SERVICE INFO – INA 0117

Strammearm 534 0325 10 Forbedrede markeringer

Best. nr.: 534 0325 10

Figur 2: Ændrede markeringer for strammearmens arbejdsområde.

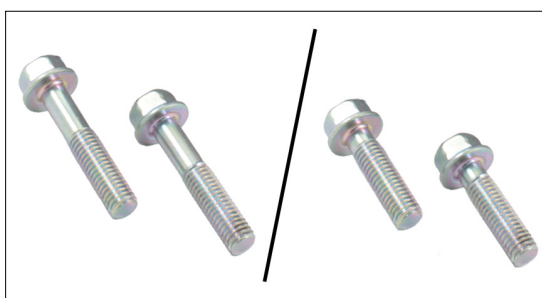
Arbejdsområdemarkeringerne (A1/A2, billede 2) på huset for den nye strammearm eller blevet lavet tydeligere og længere.

Når polykileremmen er monteret og låsestiften er fjernet, skal markeringen på grebet (M, billede 2) være i området for den nominelle position (N, billede 2). Når motoren kører, bevæger markeringen på grebet sig mellem A1 og A2 i arbejdsområdet (billede 2).

Figur 3: Venstre, gammel version med brede monteringspunkter. Højre, ny version med smalle monteringspunkter.

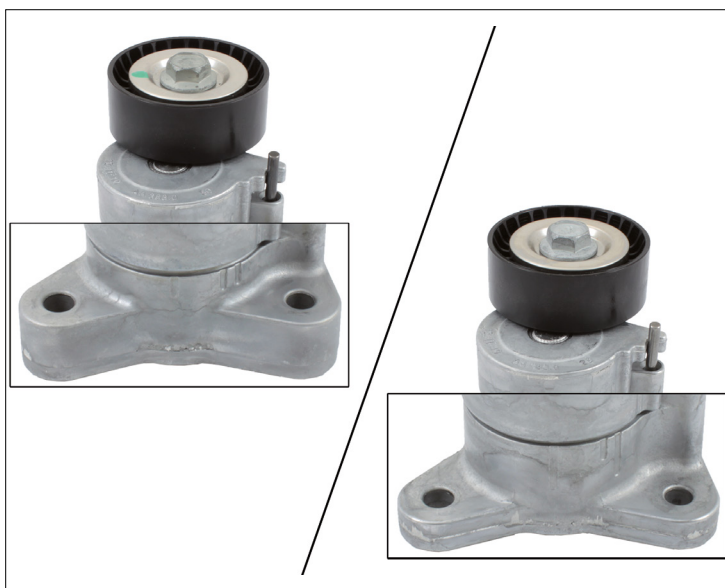
Derudover er monteringspunkterne for den nye version 10 mm smallere sammenlignet med de gamle punkter. I den ændrede version er bredden på monteringspunkterne 12 mm (billede 3, højre); i den gamle version, var den 22 mm (billede 3, venstre).

Som et resultat af ændringen på monteringspunktets mål, er længden på fastspændingsboltene ligeledes blevet ændret. M8x40 mm boltene fra den gamle version kan ikke længere anvendes med den ændrede strammearm. De skal udskiftes med de M8x30 mm bolte, der medleveres (billede 4).

Det er vigtigt, at de medleverede bolte anvendes ved montering af den ændrede strammearm.
